Préavis municipal N° 86

Aménagement de l'avenue Châtelain et du bas de l'avenue de la Gare

Rolle, le 28 février 2011

ANNEXE N°2

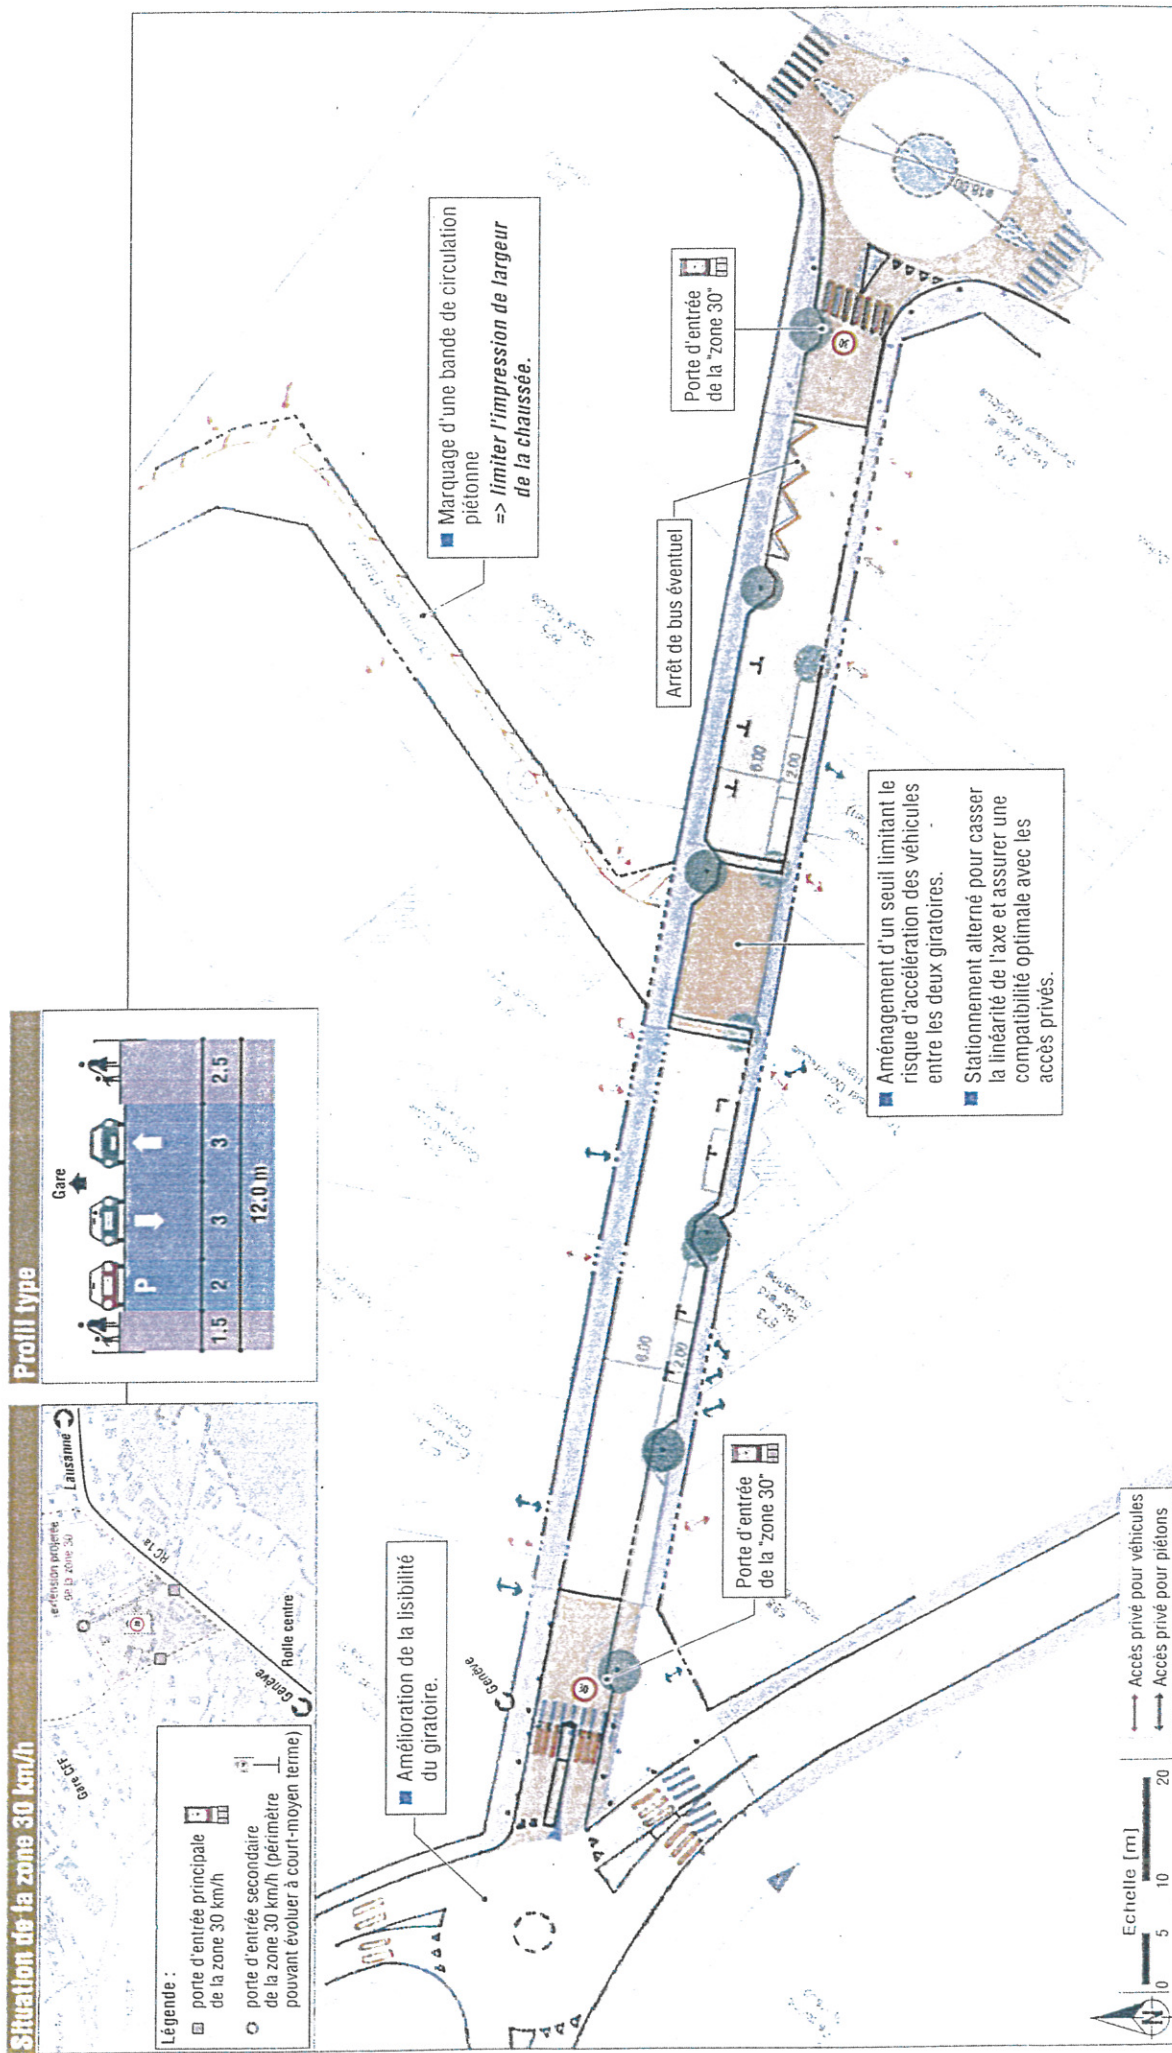
Péjoration des accès à la propriété (parcelle N° 500) du fait d'un arbre et d'une place de stationnement projetés.

Plantation d'un arbre et création d'une place de stationnement devant la parcelle N° 500, péjorant l'accès au conteneur à ordures ménagères et au parking à vélos.

Le nombre de places de stationnement est diminué par rapport à la situation actuelle (13 cases); toutefois, le nouveau projet permet de rajouter 2 places par rapport à l'aménagement soumis lors de l'enquête publique (bilan final de 9 places).

La répartition des places de stationnement et l'implantation de l'arbre ont été revues en conséquence.

La répartition des places de stationnement et l'implantation de l'arbre ont été revues en conséquence.

Auure N° 3

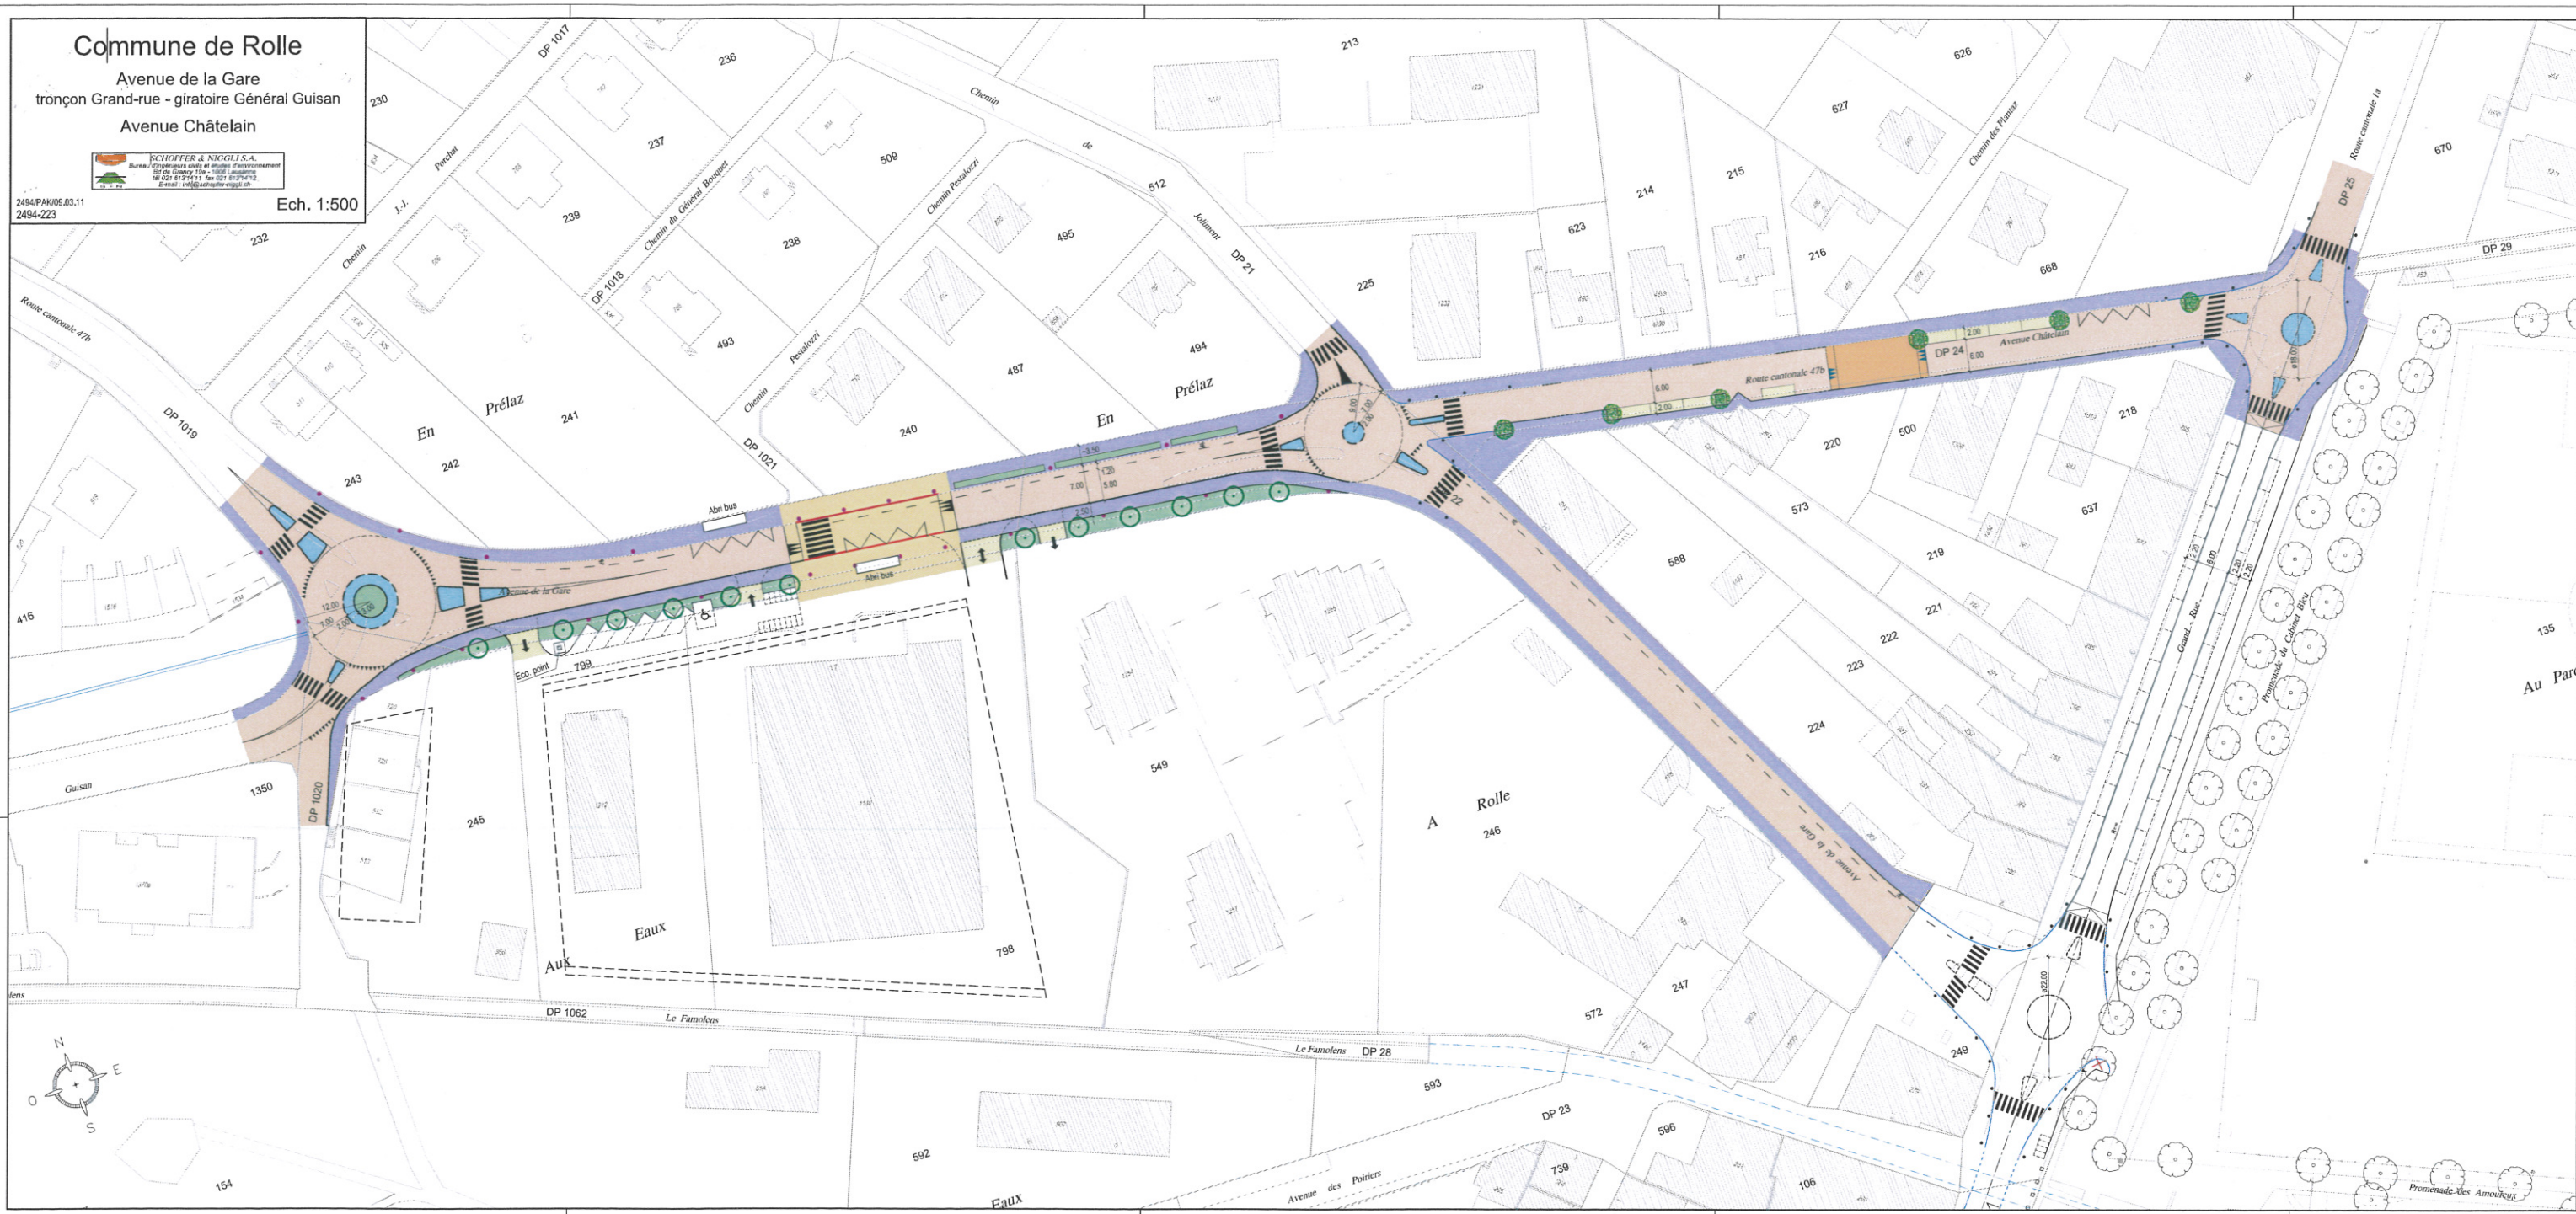
Réduction de la largeur du trottoir angles Châtelain / Jolimont et Châtelain / Garage Sirca.

Côté supérieur, angle Châtelain/Jolimont, la largeur du trottoir n'est pas diminuée.

Côté inférieur, angle Châtelain / Garage Sirca, un 1er contact a été établi avec le propriétaire qui a donné son accord de principe pour la constitution d'une servitude permettant de conserver une largeur de trottoir d'au minimum 2 mètres.
